Art: Lufttuchtigkeitsanweisung Nr. 78 - 303

Gegenstand: Sicherung des Handlochdeckels im Rumpf

Betroffen: Alle ASW 19, Werk-Nr. 19001 bis 19232 einschließlich.

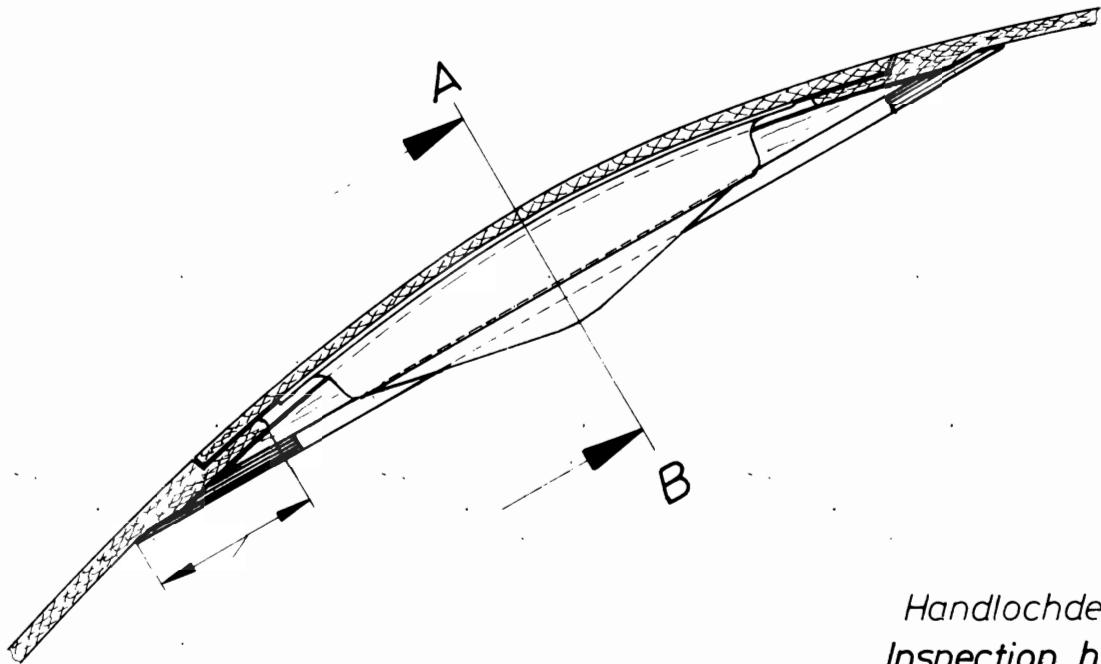
Maßnahmen: TM 7 a :  
Durch eine Sperrholzblende (Teil 190.11.0125), deren Lochdurchmesser geringer ist als das kleinste Breitenmaß des Handlochdeckels, wird verhindert, daß der Handlochdeckel in den Rumpf gelangen kann.  
Vor dem Einkleben der Blende müssen die Leimflächen gut angepaßt und aufgeraut werden. Als Leim kann ein Gemisch von  
100 Gewichtsteilen Epikote 162  
38 Gewichtsteilen Epikure 113  
angedickt mit Aerosil (ca. 10 - 15 Gewichtsteile) verwendet werden, aber auch Aerodux oder 2 Komponentenkleber auf Epoxybasis (UHU-plus) kann verwendet werden.  
Am Deckel selbst und am Gummizug werden keine Änderungen vorgenommen.  
Siehe dazu Skizze auf Blatt 4 dieser TM.  
Nach dem Einbau werden Lochblende und aufgeraute Leimflächen mit Lack oder Harz konserviert.

diesen Bereich vor dem  
verkleben aufrauen

Sand this area prior to glueing

bei Montage anpassen  
Adjust for assembly

Lochblende  
Shield

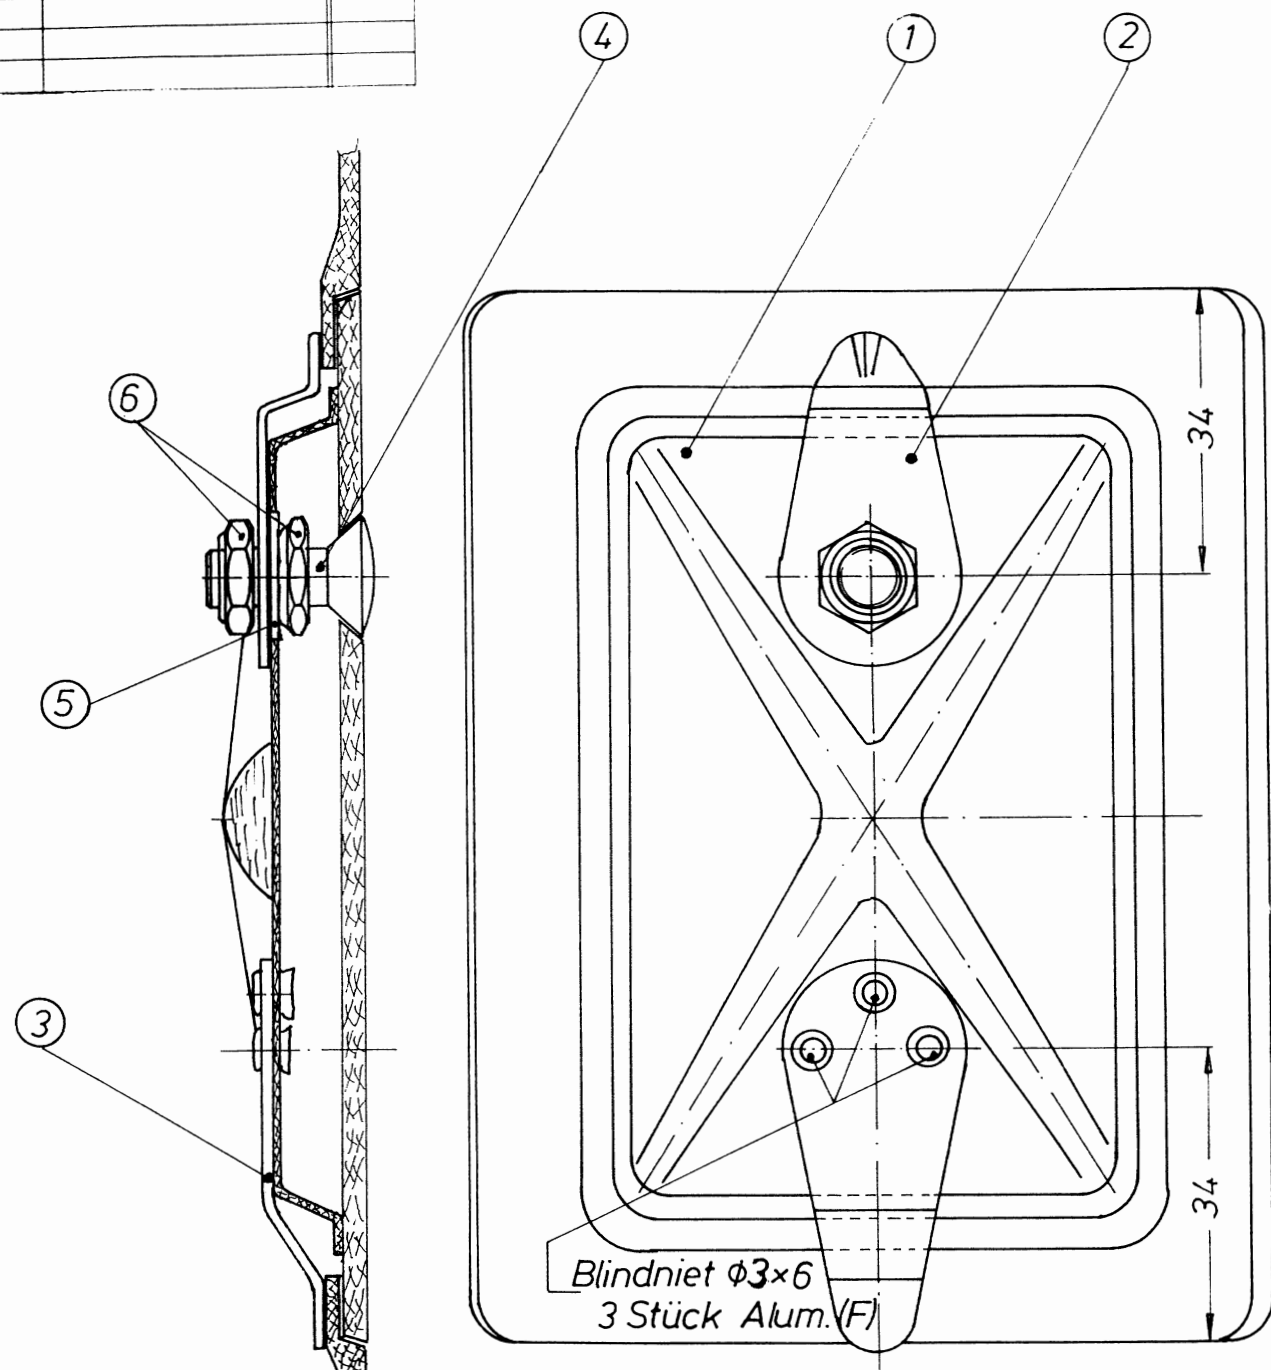
Gemäß Zeichnungsblatt 190.11.S13 wird der vorhandene Handlochdeckel durch Einbau einer Lasche und eines Drehverschlusses abgeändert. Dazu werden zunächst die Teile

Es ist etwas schwierig, die Bohrung  $\varnothing$  16 mm in Unterteil des Deckels mit der Senkung in Oberteil des Deckels zum Fluchten zu bringen. Es ist zweckmäßig, zunächst ein Loch  $\varnothing$  8 mm durch den ganzen Deckel zu bohren und dann das Loch  $\varnothing$  16 mm von unten und die Ansenkung anschließend von oben durchzuführen. Dabei sollte der Deckel jeweils gut eingespannt sein. Die Bohrarbeiten sollten deshalb auf einer Ständerbohrmaschine durchgeführt werden. Die Scheibe 1,5 dick  $\varnothing$  16/8 dient als Lagerung im GFK.

Beim Zusammenbau des Drehriegels werden die Muttern so eingestellt, daß der Riegel am GFK reibt.

Der Gummizug im Rumpf und die Schraube zum Öffnen des Deckels werden entfernt.

Es wird nötig sein, den rumpfseitigen Deckelrand der Rumpffinnenseite etwas nachzuarbeiten, damit der Riegel und die Feder gut gleiten. Eine kleine Vertiefung in der Rumpfmittle (ca. 1/2 mm tief) reicht aus, um den Riegel in geschlossener Stellung einrasten zu lassen.
